Keuringsverslag van een elektrische laagspanning- en zeer lage spanningsinstallatie

NIET CONFORM

ID-label: Rechterstraat 52 Kuringen

Controlebezoek van een oude huishoudelijke elektrische installatie van een wooneenheid bij verkoop op vraag van de verkoper volgens (KB 08/09/2019) - AREI Boek 1- 8.4.2. en 8.2.1. en 4.2.4.3.

Afbeelding schakel- en verdeelbord:

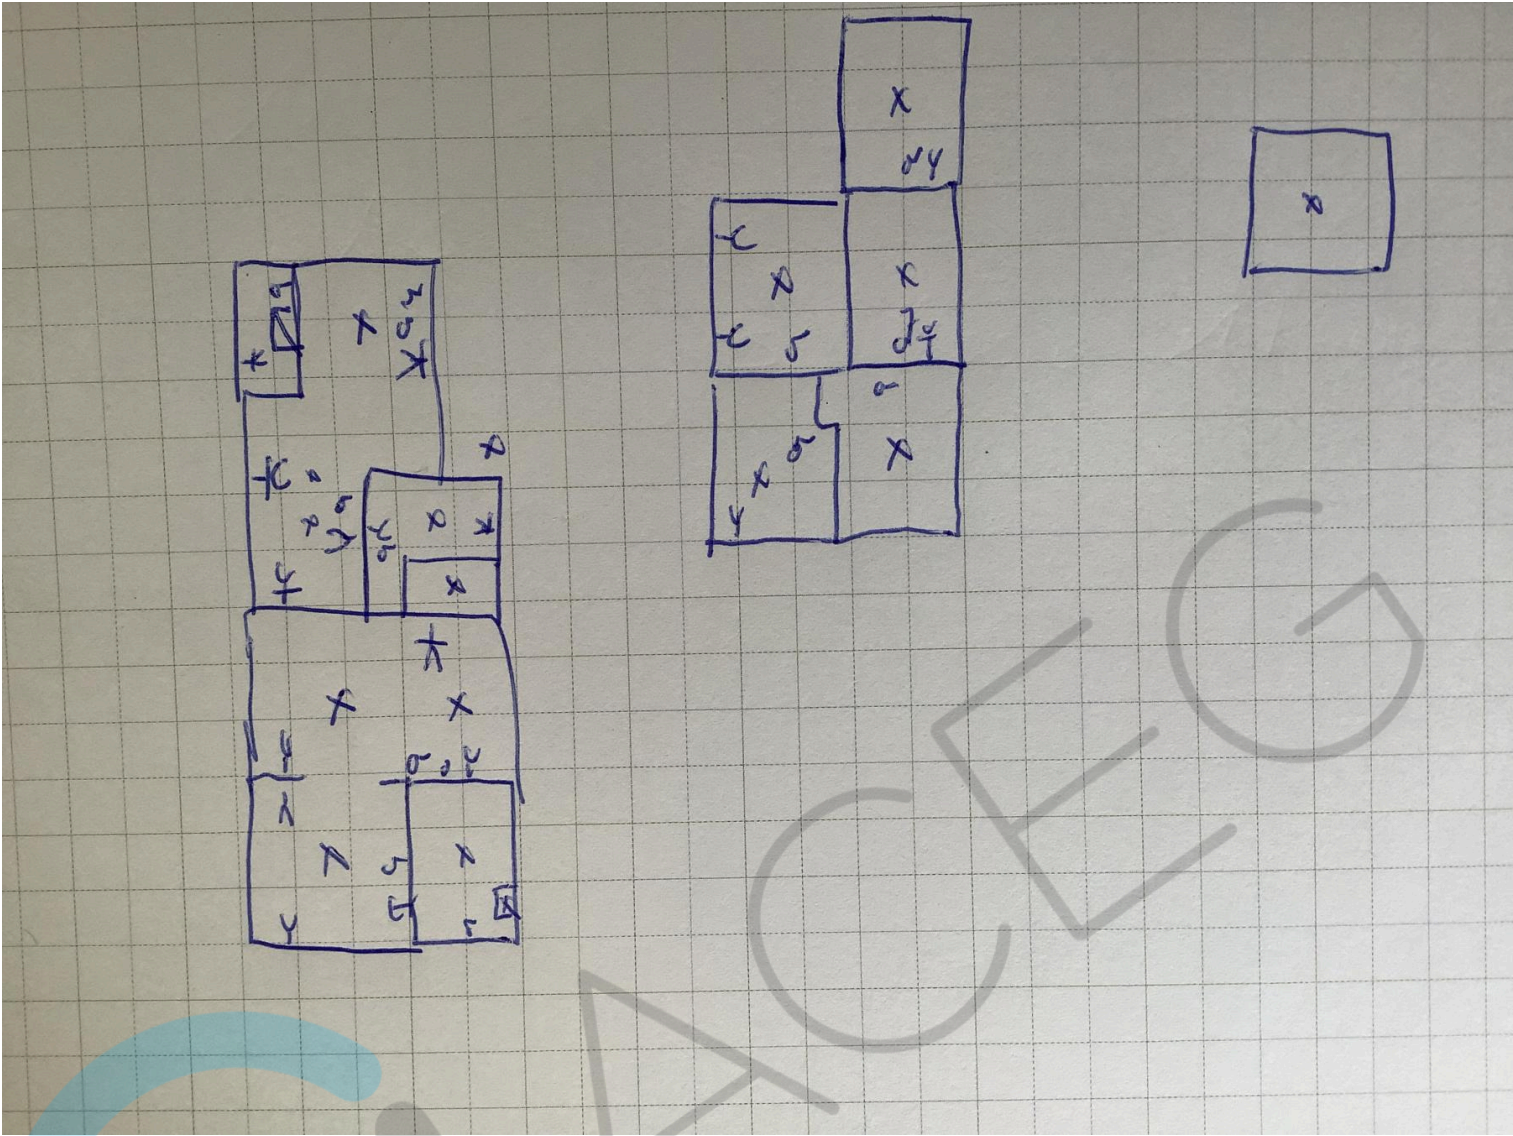
- I2.01 Eén of meerdere differentieelstroombeschermingsinrichtingen werken niet met testknop en/of stroominjectie. (Boek 1 Onderafdeling 6.5.7.2)
- I3.01 Aardelektrode ontbreekt. Aardingsweerstand niet gemeten. (Boek 1 Onderafdeling 4.2.3.1 en 5.4.2.1.)
